Alteração de traçado

Esta resolução originou-se no expediente n.º 003.10737.87.1, originário do DMAE.

RES 1359/91

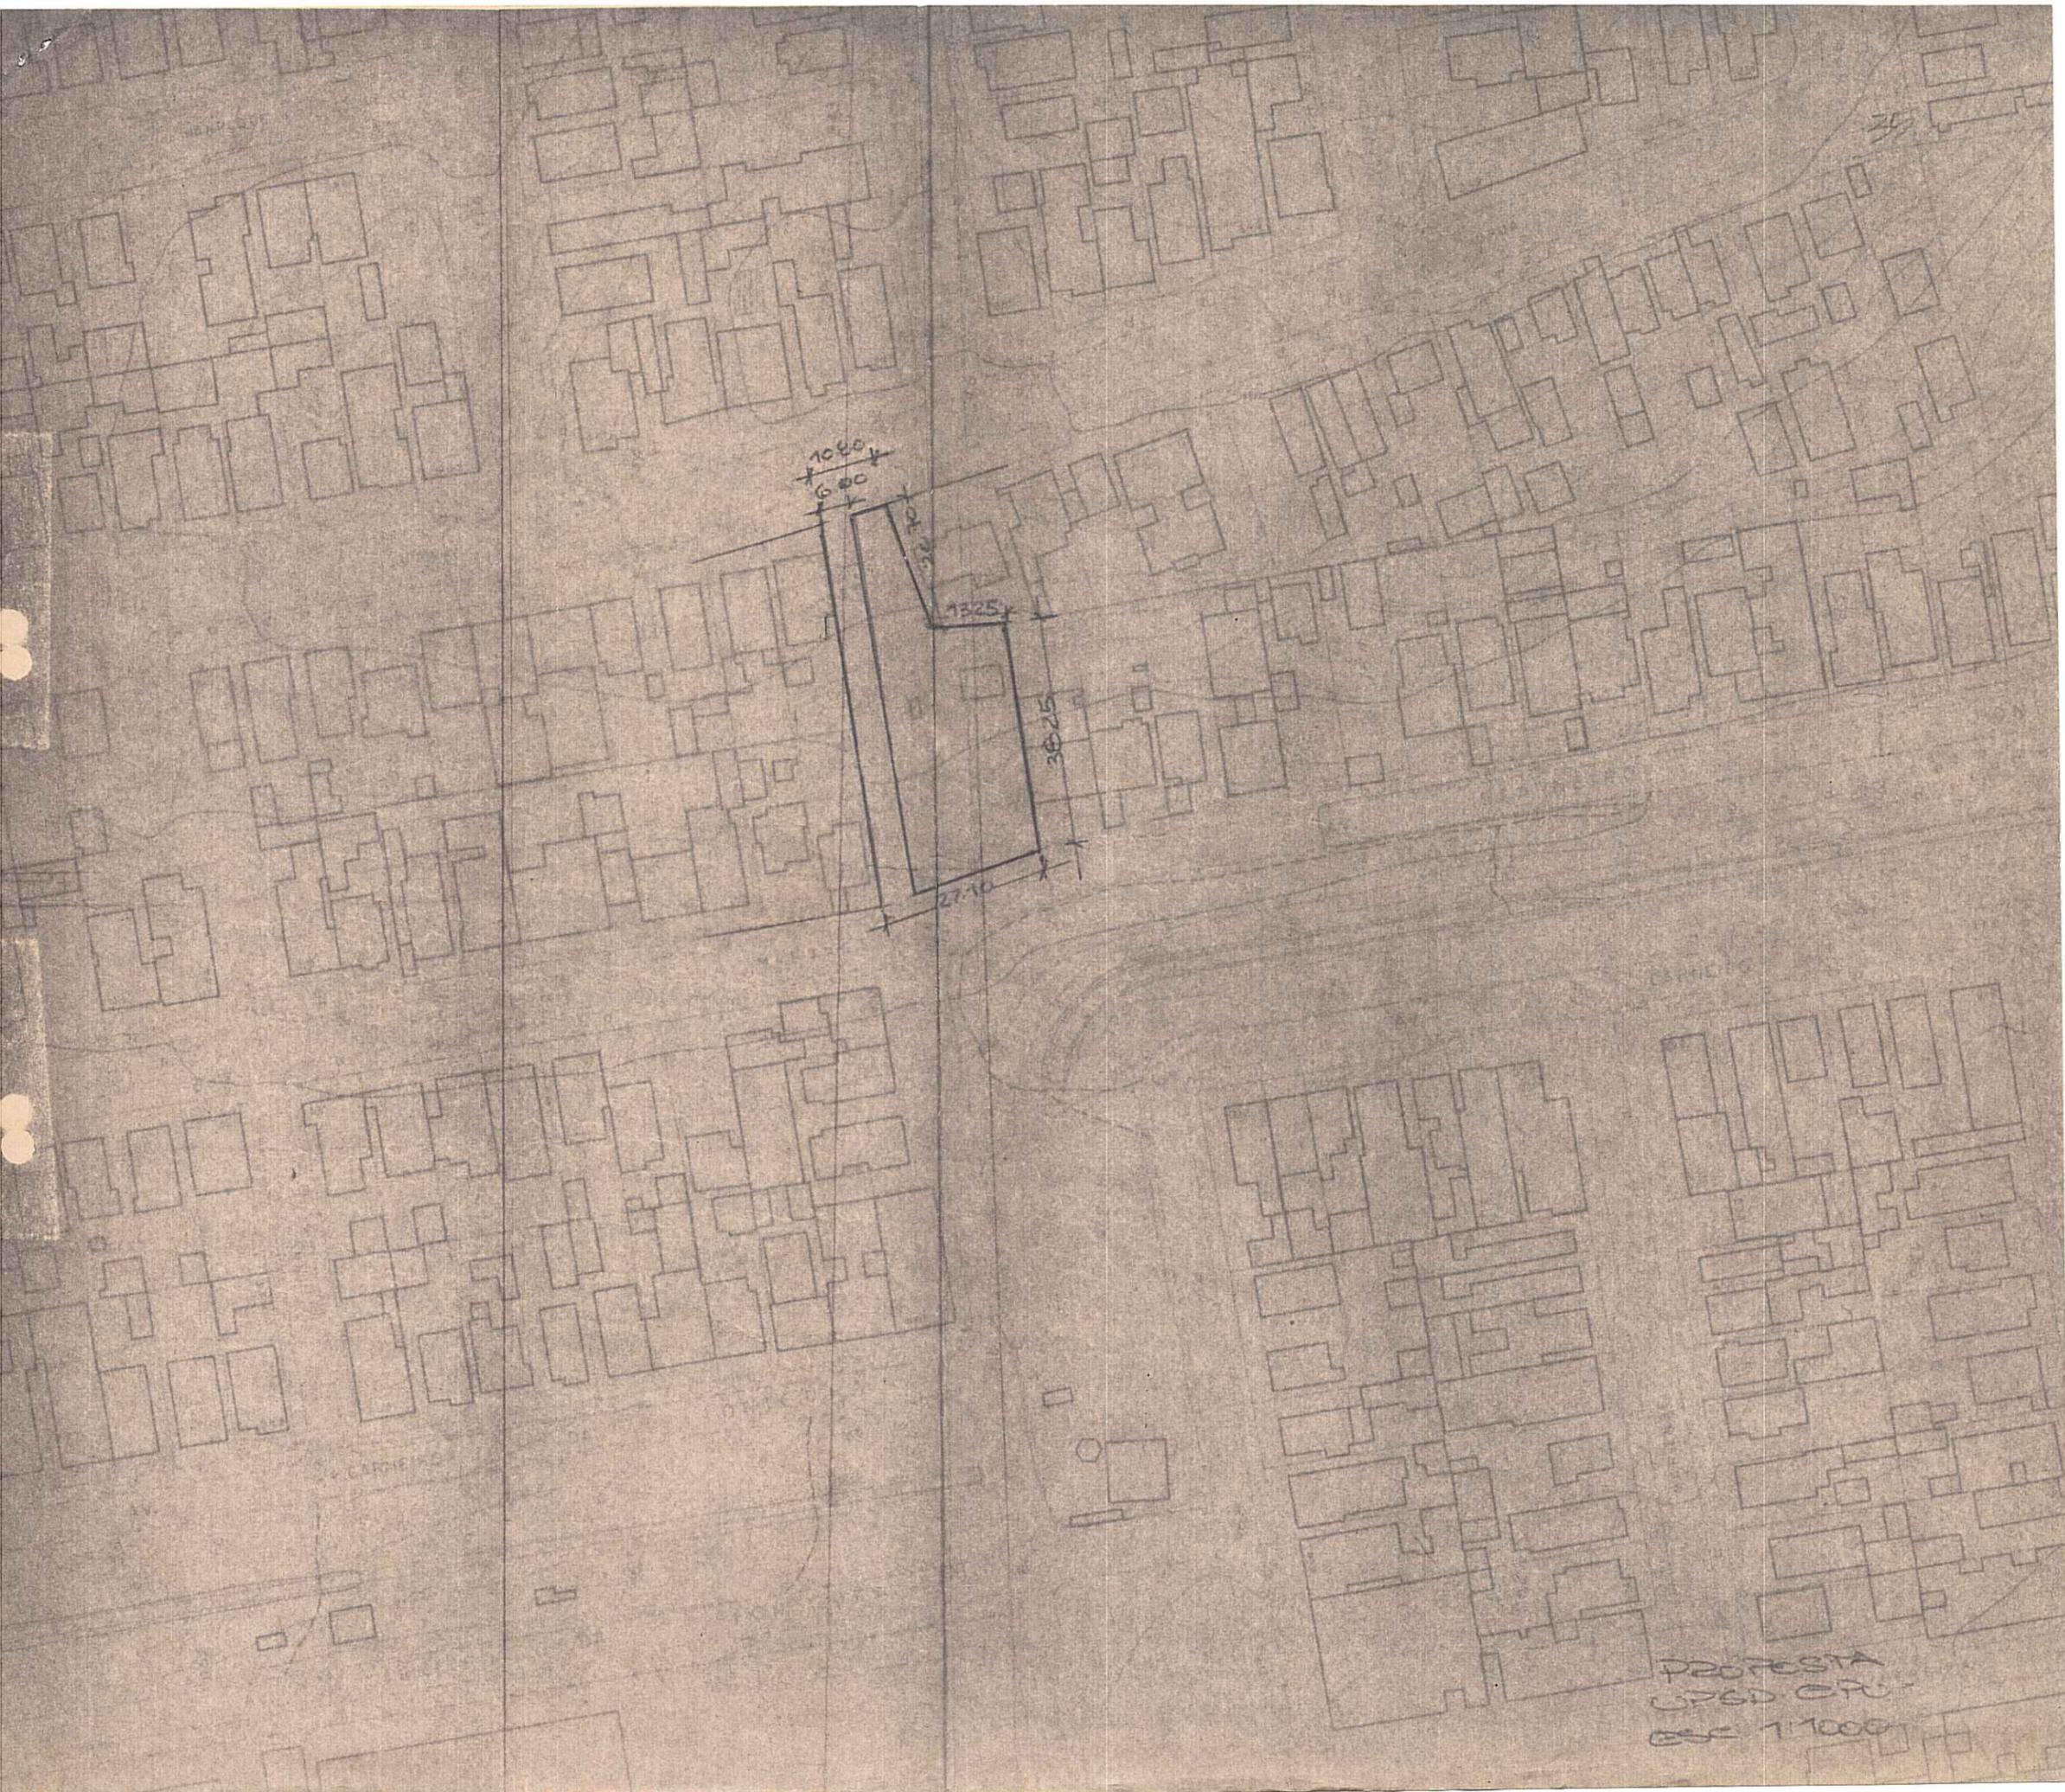
Trata-se de área verde de reduzida dimensão, gravada pelo PDDU sobre imóvel de propriedade do DMAE e de particular.

Atualmente sobre o imóvel do DMAE, encontra-se equipamento de abastecimento d'água desativado e é do interesse daquele órgão, alienar os imóveis não utilizados, para aplicação de recursos em obras de saneamento.

Segundo análise da SPM e SMAM fica entendido como desnecessário a manutenção do gravame da área verde em questão sendo proposto a sua total liberação.

Da mesma forma propomos uma ampliação no gabarito da passagem de pedestres do tipo escadaria, a qual hoje une a Rua Juruá à Av. Carneiro da Fontoura, de 2,60m para 6,00m, conforme padrões sugeridos no Anexo 17.2, folha 3 da L.C.43/79.
